ROZŠÍŘENÍ ČOV V PELHŘIMOVĚ

ZMĚNOVÝ LIST (ZL)

Změna příjezdné komunikace – sanace hráze – ZL02

ČOV Pelhřimov – příjezdná komunikace do ČOV

Graf č.1

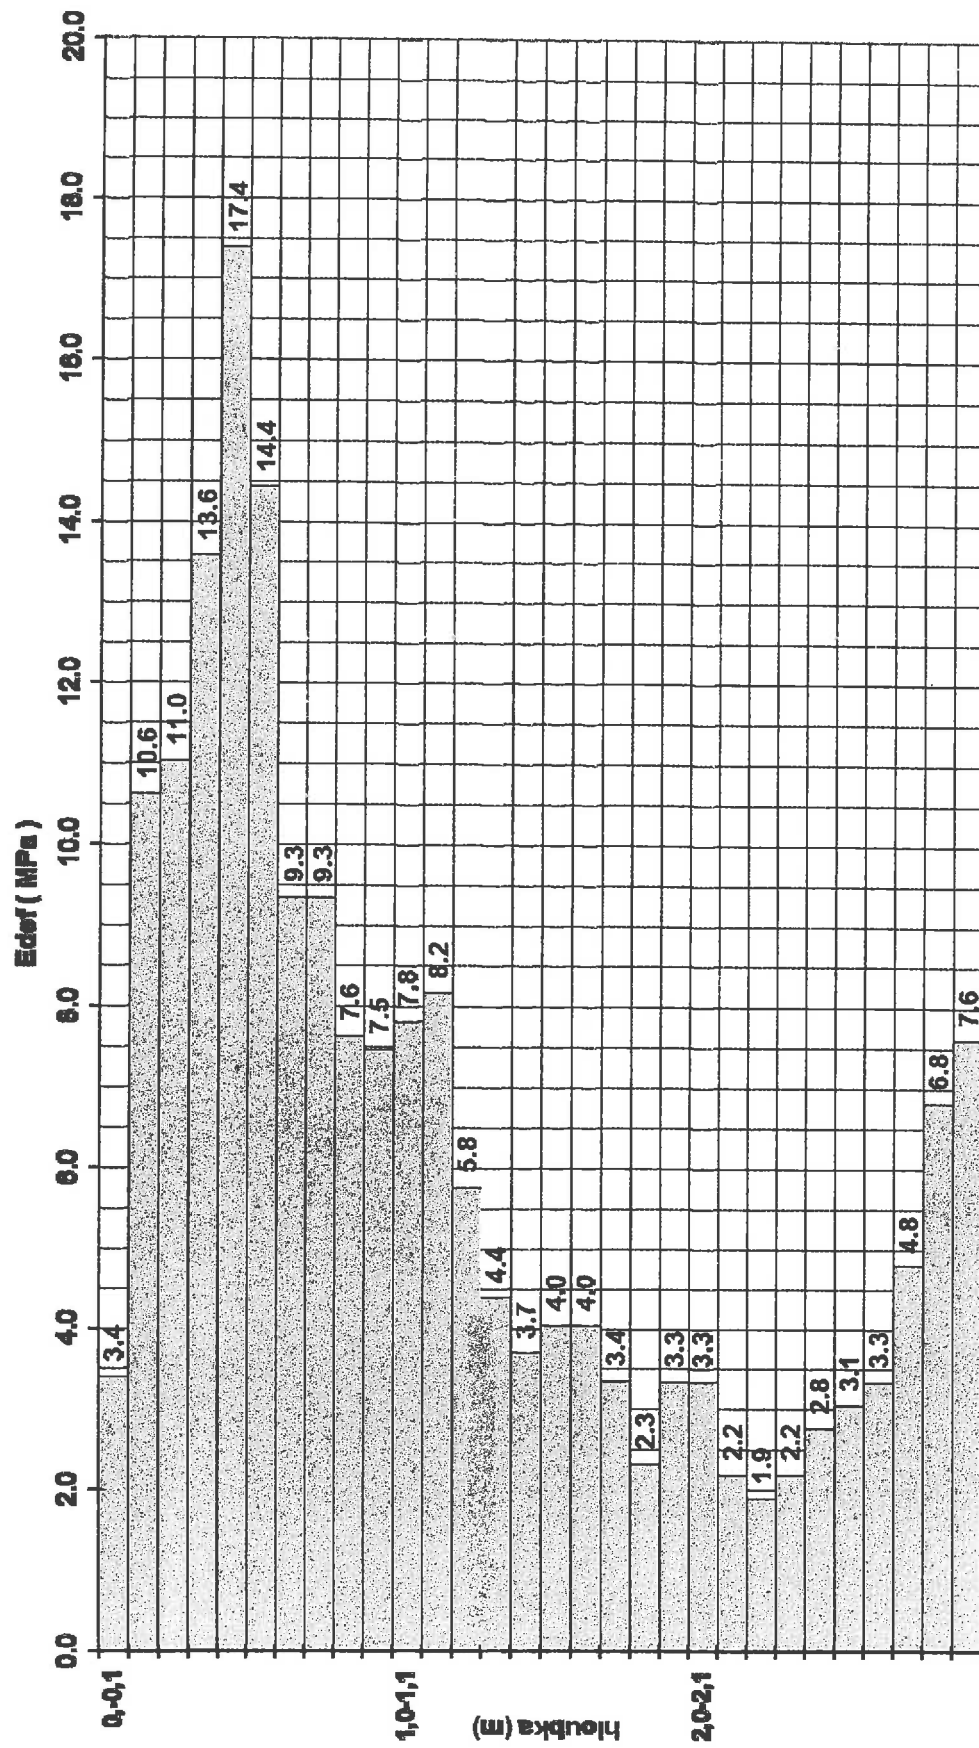
Komentář ke zjištěným hodnotám:

V místě penetračních sond DP1, DP2, DP4 je v hloubce 0,1 - 0,5 m pod korunou hráze zemina s vyššími oedometrickými moduly E_{def} , jejichž hodnoty jsou v rozmezí 10 - 22 MPa. Zřejmě se jedná o dobře zhuštěnou vrstvu hráze – i z důvodu dodatečného hutnění pojezdy vozidel. Směrem do hloubky se hodnoty snižují – na 2 - 5 MPa. Pouze v sondě DP4 od hloubky 2 m hodnoty vzrůstají až na 16 MPa.

Odlišný je charakter zemin v místě DP3 – ty zde mají nízké geotechnické hodnoty v téměř celém profilu sondy ($E_{\text{def}} = 3\text{--}5$ MPa). Výjimkou je krátký úsek v hloubce 1,2 - 1,6 m kde vzrůstají na 8 - 11 MPa.

Z grafu č.1 je patrné, že rozptyl hodnot E_{def} , které charakterizují přetvoření zemin v tělese hráze rybníka, je značný – a to zejména v hloubce 0,1 - 1,2 m pod korunou hráze. Minimální hodnota je 3 MPa, maximální 22 MPa.

Proměnlivé deformační vlastnosti lze přičíst rozdílné míře zhutnění zemin v hrázi, hutnícímu účinku vozidel, pojíždějící hráz, popř. proměnlivé konzistenci zemin (měkce tuhé až pevné) v důsledku sycení propustnějších písčitéjších poloh vodou z rybníka.

CHARAKTERISTICKÝ ŘEZ DVOUPRHOVOU KOMUNIKACÍ

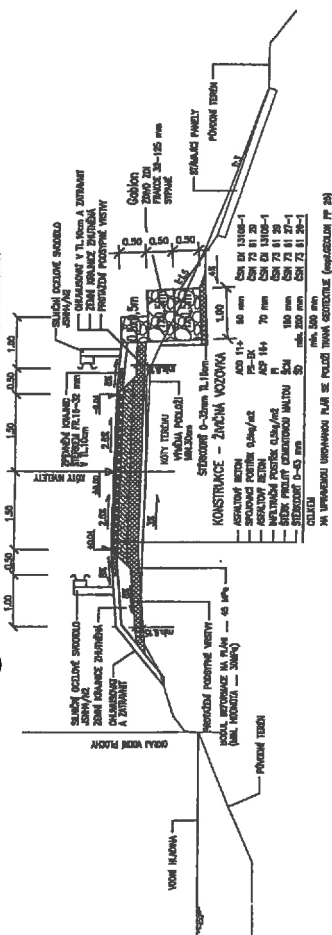
Zpracovatelé obou posudků se na základě zjištění skutečného stavu shodli a doporučují odkopat další část tak, aby byly odstraněny vodou nasycené zeminy, organické příměsi, v tl.cca 0,3m a že na tuto novou pláň hráze bude nutno oproti předpokladu navést vrstvu hrubozrnného kameniva v mocnosti 0,3-0,6m, které bude zatlačeno do konstrukce hráze těžkým válcem (bez vibrace) a dále v průběhu zimy bude dále zpevňováno staveništním provozem. V jarních měsících dále provést urovnání pláně, navést hrubozrnné kamenivo z vhodné šterkodrti (v minimální mocnosti 0,1m) a dále pokračovat konstrukcí vozovky.

Po vykácení stromů a zahájení prací bylo dále zjištěno opevnění vzdušního líce hráze biologického rybníka břehu toku betonovými panely. Dle dodatečného stanoviska prezentovaného zástupce PV na kontrolním dnu není možné provést s opevněním toku žádné úpravy. Bylo tedy provedeno dodatečné zaměření polohy panelů a muselo být uzpůsobeno konstrukční řešení opevnění svahu v km 0,260 – 0,880 na hrázi pomocí gabionové zídky a ve staničení 0,040 – 0,260 byla odsunuta osa komunikace tak, aby svahování nezasahovalo na panely opevnění. Úprava osy si vyžádala odvodnění pláně pomocí drenáží a povrchovou vodu je třeba odvádět příčně přes komunikaci propustkem.

Při zemních pracích byl dále nalezen a okryt stávající propustek, který bude mít navýšená čela tak, aby mohly být provedeny zemní práce v původním rozsahu.

Doporučujeme provést sanaci aktivní zóny formou navýšení konstrukce komunikace.

Na takto připravenou zemní pláň doporučujeme navést vrstvu hrubozrnného kameniva s minimem jemnozrnné příměsí (netříděný lomový kámen) v mocnosti 0,3 – 0,6 m dle místních podmínek. Mocnost sanace kameniva bude upřesněna dle výsledků „zhutňovacího pokusu“ na stavbě. Očekáváme proměnlivou mocnost kameniva v rámci zájmového úseku.
